REGISTRE NUMERIQUE D'ENQUETE PUBLIQUE

Permis de construire n° PC 09206022 0041 pour la construction de 651 logements au 13 avenue Paul Langevin au Plessis-Robinson

Objet : Contribution de PAPSO VII

Plan de masse paysager projet

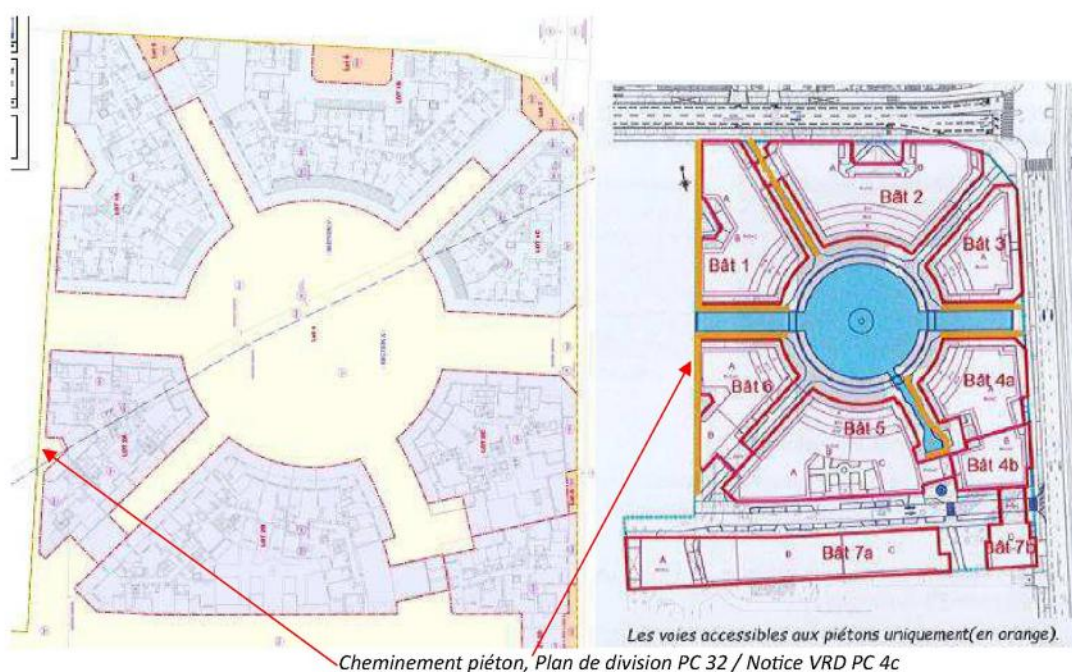
- Le projet présenté repose sur un parti pris urbanistique radicalement différent, privilégiant une implantation des constructions en limite séparative ou à l'alignement, pour ménager un vaste espace libre en centre de parcelle, autour d'un large bassin d'eau d'un diamètre de 50 m agrémenté de canaux.

Les voies de circulations intérieures sont conçues pour desservir cette centralité. Les plantations en bordure de parcelles sont supprimées, des bosquets et quelques arbres viennent border les voies et espaces intérieurs.

Il n'appartient naturellement pas à PAPSO VII de se prononcer sur le choix architectural et urbanistique ainsi retenu. Il reste qu'un tel projet, compte tenu de son ampleur, ne peut se concevoir sans aucune considération des parcelles et lieux avoisinants, également intégrés dans l'OAP Novéos. Des ajustements paraissent indispensables à cet égard pour garantir sa légalité.

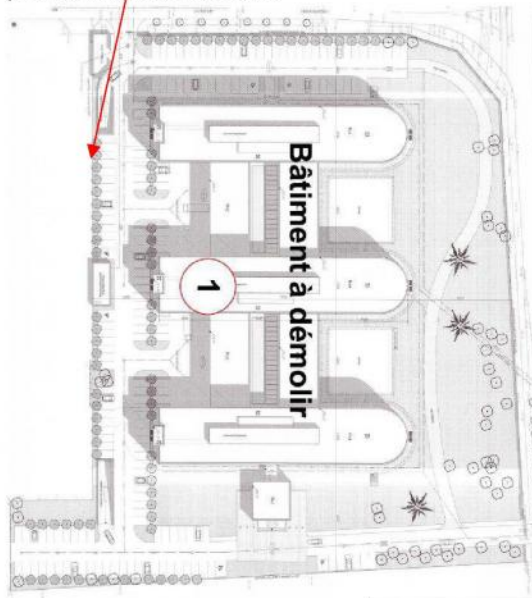
- Si une implantation à l'alignement peut se comprendre le long des avenues Descartes, Langevin et Denis Papin pour favoriser un front urbain à l'échelle du piéton, elle n'est pas adaptée lorsque l'emprise publique est un cheminement piéton étroit de 1,50 m et 1,70m en arrière-plan.

L'implantation doit alors ménager un retrait suffisant pour dégager un espace paysager et préserver l'environnement immédiat.

3.2.- D'autre part, l'implantation à l'alignement du cheminement piéton ne peut pas s'accompagner de la suppression de l'allée d'arbres à conserver, sauf à méconnaître les dispositions du PLU.

En l'occurrence, le cheminement piéton à intégrer au domaine public comporte une allée d'arbre d'alignement bordant le terrain d'assiette du projet, avec une douzaine de sujets plantés référencés au plan de masse de l'existant.

Loi de toute attention particulière ou mesure de conservation, le projet supprime ces arbres, en toute irrégularité.
